**Modulo per la presentazione delle osservazioni per i piani/programmi/progetti sottoposti a procedimenti di valutazione ambientale di competenza statale**

ID: Codice procedura (ID\_VIP/ID\_MATTM):10844

Impianto per la produzione di energia elettrica da fonte eolica, costituito da 6 aerogeneratori della potenza complessiva di 37,2 MW, un sistema di accumulo da 25 MW e relative opere connesse in località "Rempillo" nel comune di Pitigliano (GR).

# ALLEGATO alle OSSERVAZIONI all' IMPIANTO EOLICO denominato REMPILLO nel COMUNE di PITIGLIANO ( GR). Comp

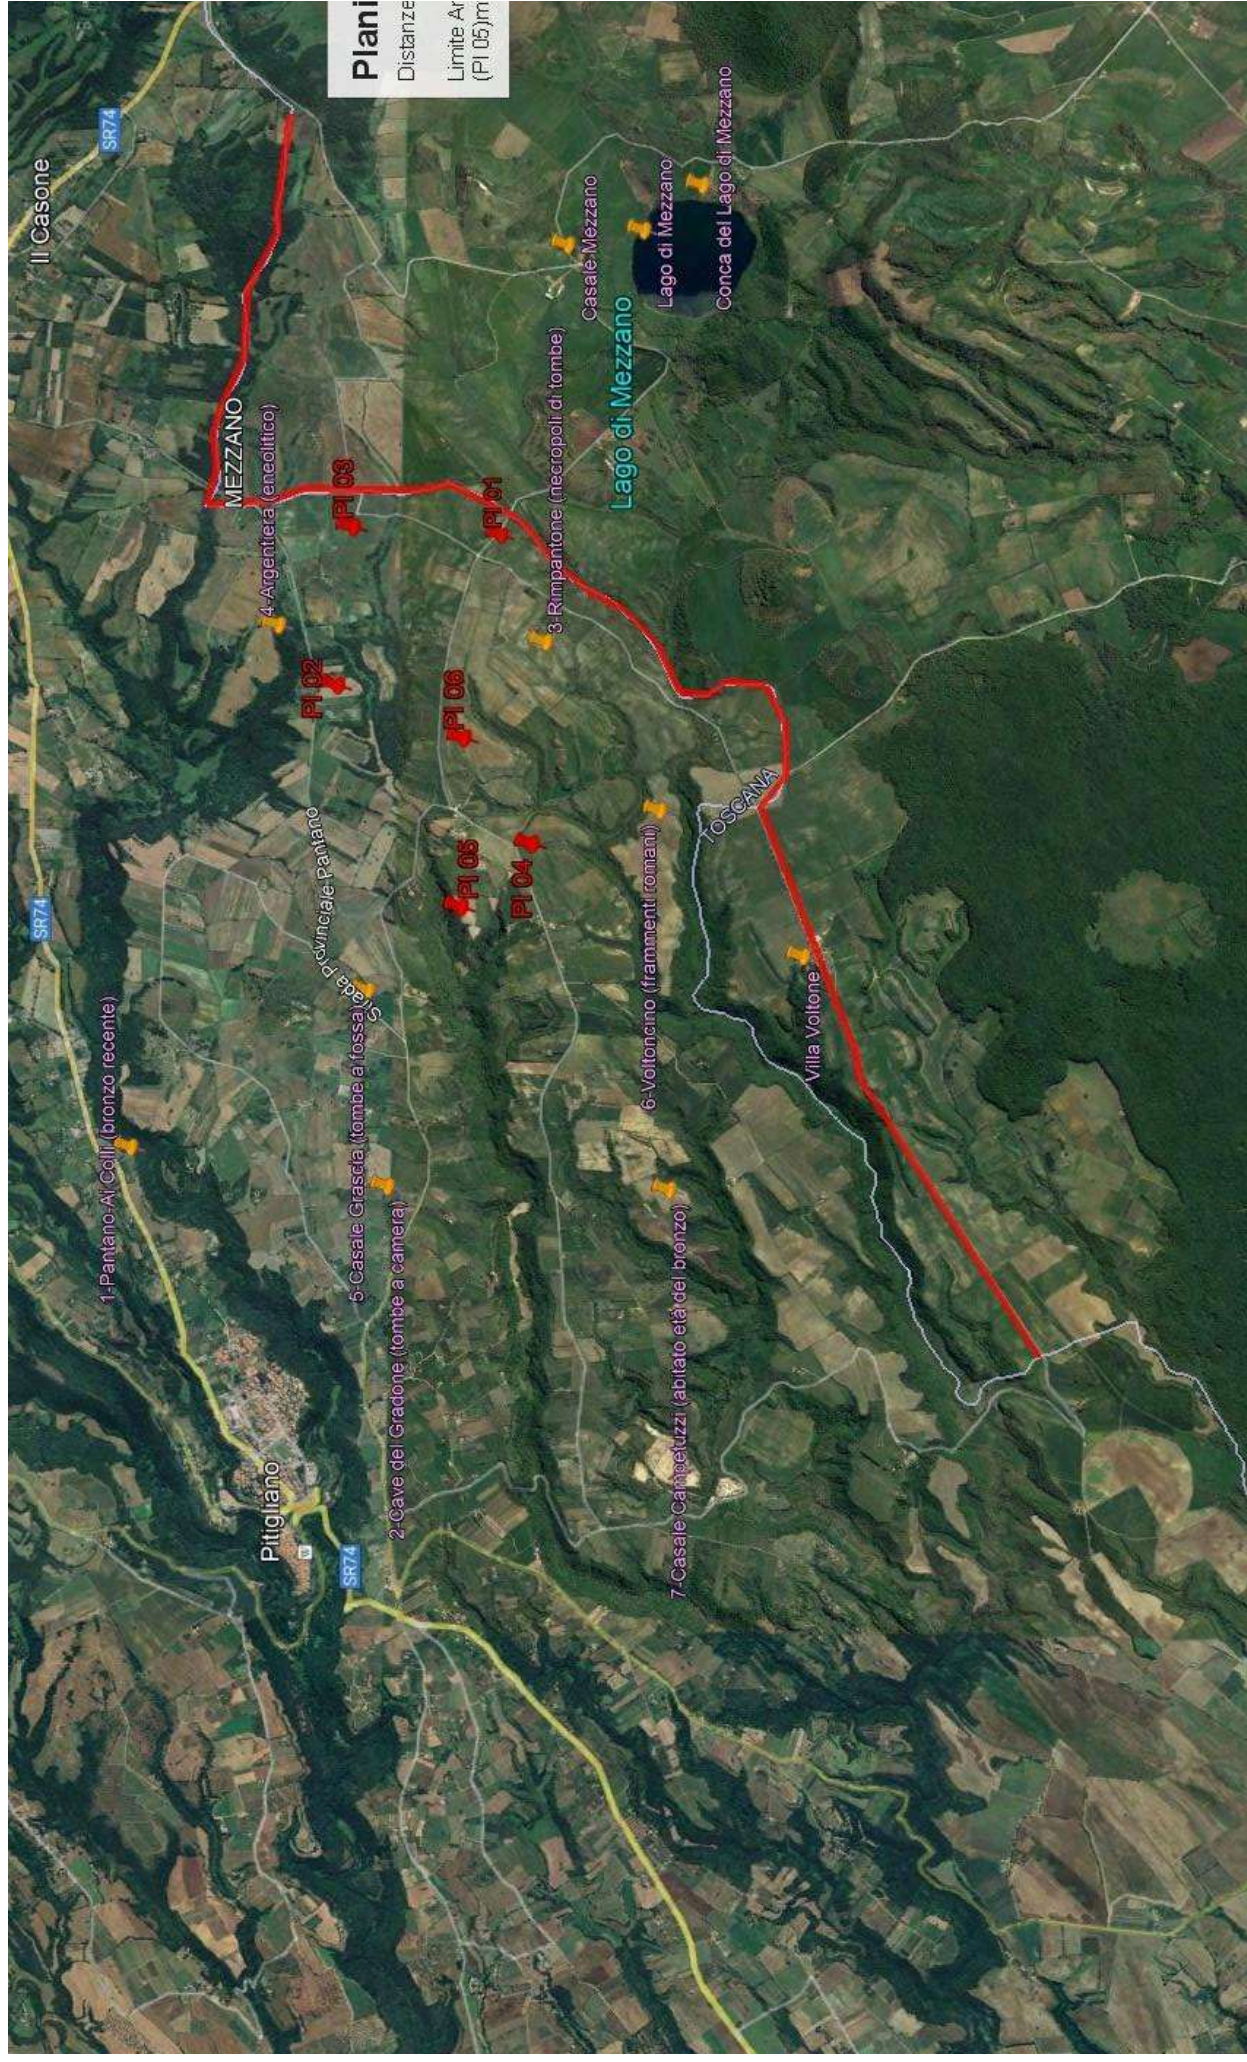
l'immagine n. 2 dell' ALLEGATO) all'area di notevole interesse pubblico " Conca del lago di Bolsena" (D.M. 24.10.1960). Praticamente una vasta zona che per interesse paesaggistico e naturalistico oltre che storico, archeologico e identitario rappresenta un unicum nel panorama nazionale.

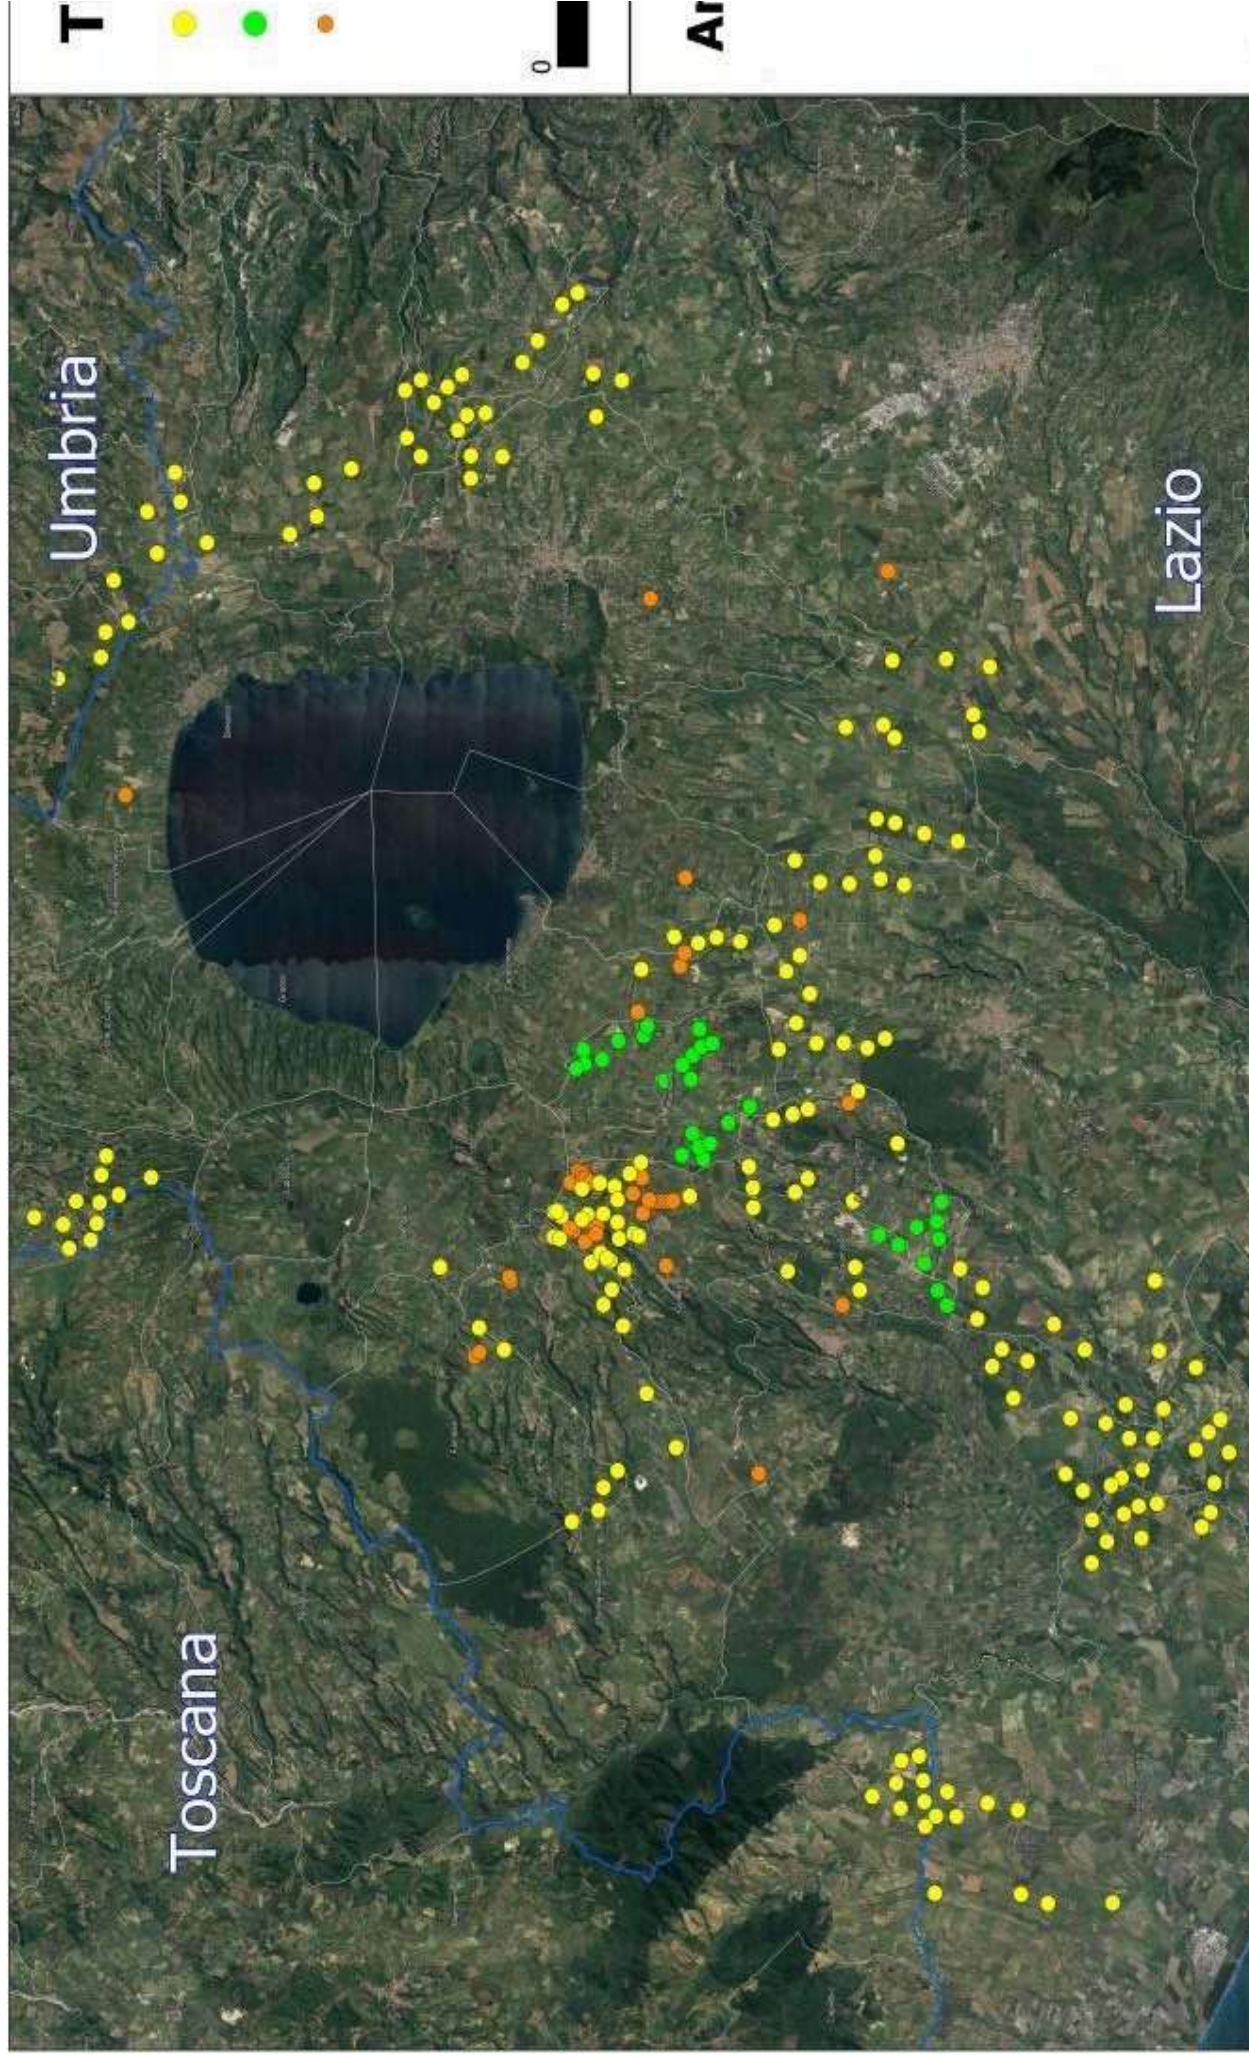
Inoltre, la zona in cui insisterebbe l'impianto eolico industriale Rempillo è compresa nelle fasce di rispetto di 3 km di diversi beni archeologici tutelati dalla parte II del Codice dei Beni Culturali (vedi

Allegato, immagine n. 3). Inoltre le pale P04 e P05 ricadono all'interno di un'area archeologica che la Proponente vorrebbe cancellare per il semplice fatto che non è riportata nel documento regionale ma nel documento provinciale come meglio dettagliato nell'Osservazione n. 5. Alla luce di quanto documentato appare chiaro quindi che la collocazione dell'impianto non ha tenuto conto alcuno dei vincoli dell'area nella quale è stato progettato e l'inserimento dell'impianto eolico nel paesaggio e sul territorio non è corretto (Allegato IV delle Linee guida nazionali di cui al D.M dello Sviluppo economico del 10.09.2010).

# Analisi degli Impianti Eolici Esistenti e in Progetto

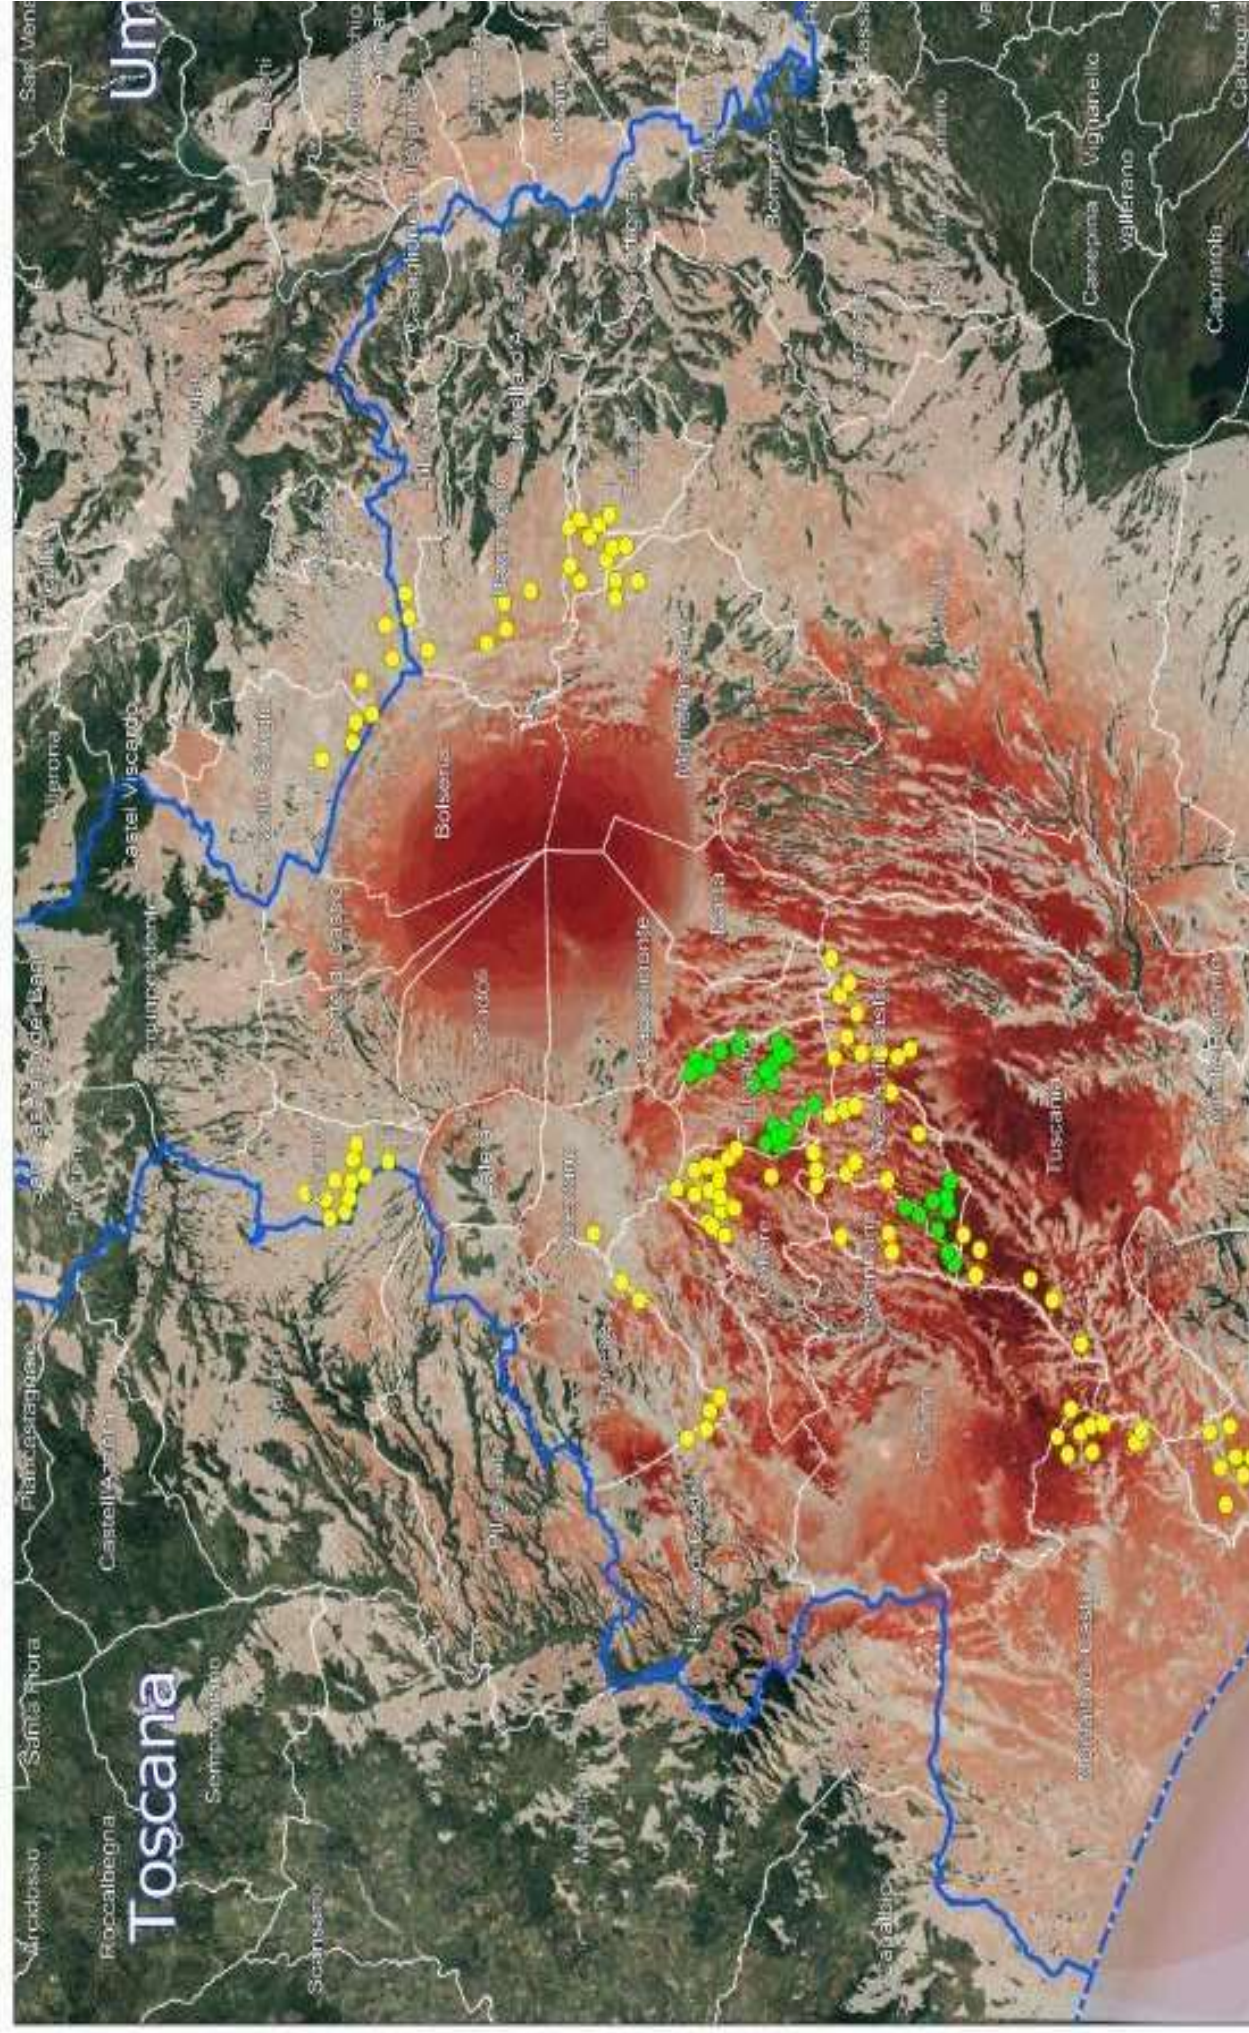
nn. 1 e 2 e crea anche degli impatti negativi anche sui beni naturalistici come verrà dettagliato nell'Osservazione n. 4. Inoltre andrebbe a sommarsi al già enorme cumulo di impianti eolici e fotovoltaici e geotermici che già creano una elevata criticità ambientale nella provincia di Viterbo e interferiscono anche con il territorio toscano come si può vedere dalle immagini nn. 4 e 5 dell'Allegato n. 1.
